品質異常改善通知書

図番 101CFP-450-13F

品名 P0.3mmN-ZIF INSERT MOLD

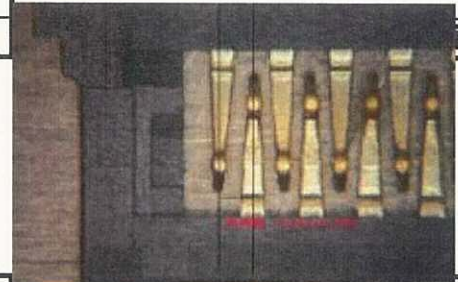
コンタクト接点ピッチ不良 (X Cav)

規格：0.3±0.03

実測：0.341~0.348

出荷検査時は問題有りませんでした。中間サンプルを確認してみると0.05規格外のものがありました。バラツキがあると思われるので型修正してもらい安全なところで生産してもらいたいです。

・バラツキも含め現在発生原因を、技術課にも相談し、確認中です。

急に発生した内容で、変化がわかりません。7と8の協議を進めていきます。

原因区分	作業	金型	材料	検査工程	設備	梱包・輸送	管理・仕様	顧客	その他
有効性の評価	予防処置 要・不要								
対策後、120101-2-D-01-11~120105-2-D-02-039計5ロットにおいて同一不具合無し。有効性有りとは判断致します。									
承認	確認	担当者							
浅川 12.1.27 裕規		浅川 12.1.27 裕規
